Technische Änderung der SAKR

Bei dem betroffenen Artikel handelt es sich um eine Trennklemme aus unserer SAK-Schraubanschlussreihe. Im Rahmen der IECEx - Certificate of Conformity und die EU-Baumusterprüfung der benannten Stelle SIRA haben wir uns entschieden, die Ex-Zulassungen für dieses Produkt nicht zu verlängern. Die Ex – Kennzeichnung wird vom Produkt entfernt.

Produktabbildung

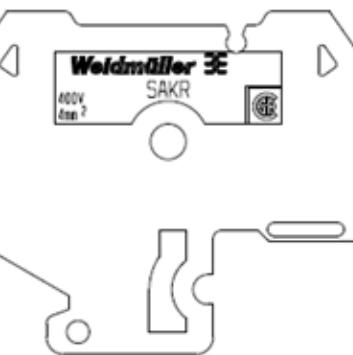
Das Produkt selbst, das Material und die Passform sind davon nicht betroffen. Nur die Ex – Kennzeichnung wird entfernt und somit kann die Trennklemme nicht mehr in Explosionsgefährdeten Bereichen eingesetzt werden.
